Remarques générales

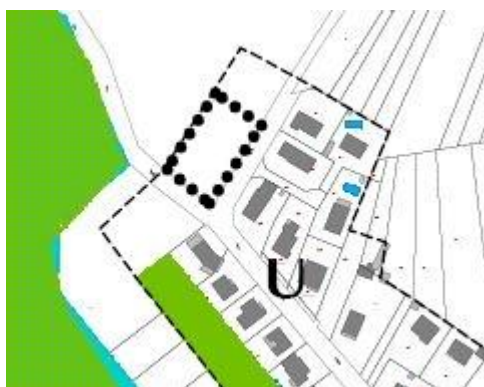
1. Le prolongement de la **rue des Illiotes** : pour tout promeneur local, le **paysage** offert par la prairie vallonnée accroche le regard ; rare résidu de prairie sauvegardé à proximité des constructions et qui à ce titre devrait être protégé : nous proposons que la partie nord de ce projet ne soit pas retenue. (en gros pointillés sur l'image ci-dessous).
